Bericht

über die Prüfung
einer Felseninsel mit zwei Wasserrutschen
aus glasfaserverstärkten Kunststoffelementen

Standort: Nordseetherme Bengersiel
Schulstraße 4
26427 Bengersiel

Prüfdatum: 20.04.2011

Durchgangshöhe < 2,00m

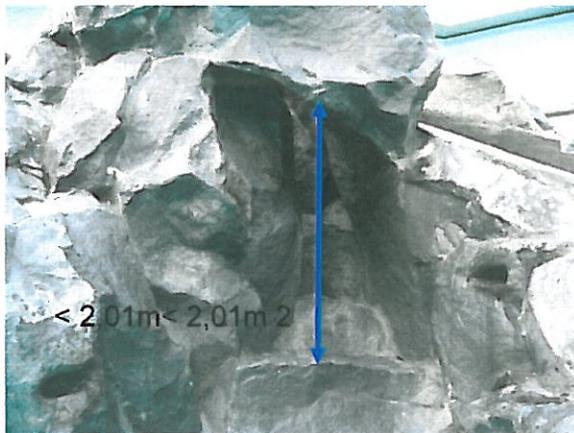
- 4.1 Am Treppenaufgang zur Rutschenanlage wurde eine lichte Durchgangshöhe von weniger als 2,00 m gemessen. Der Treppenaufgang sollte über den gesamten Verlauf hinweg die vorgeschriebene Durchgangshöhe (min. 2 m) aufweisen. Es wurden an hervorstehenden Kanten Stoßkanten festgestellt.

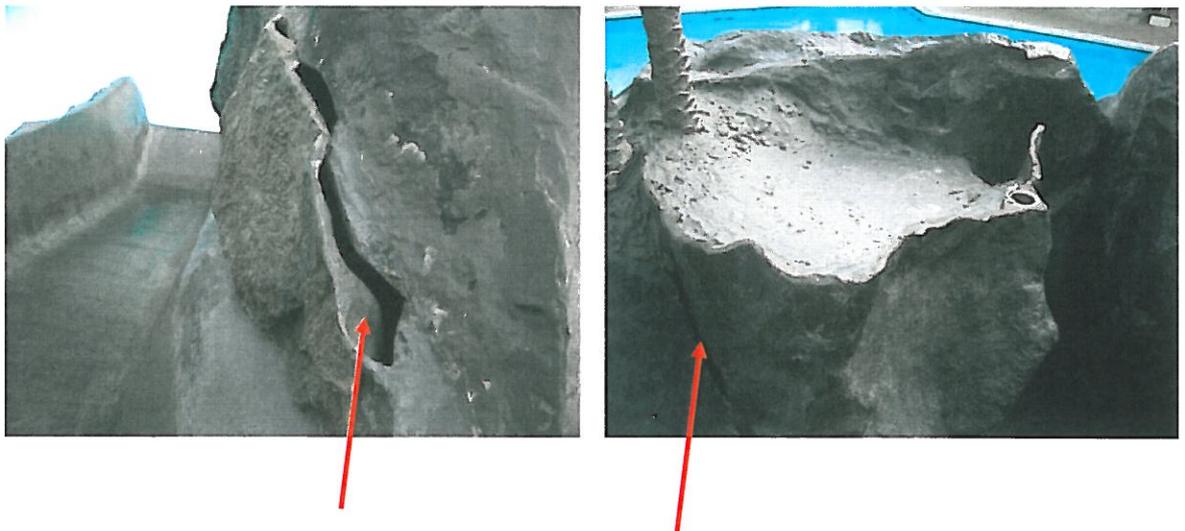
- 4.3 Da der Eintauchbereich vom Benutzer am Rutscheneinstieg nicht einsehbar ist, kann es zu Zusammenstößen mit sich im Landebecken befindenden Personen kommen. Hier sollte eine permanente Aufsicht zur Regelung der Rutschabläufe eingesetzt oder der Landebereich für Schwimmer gesperrt werden.
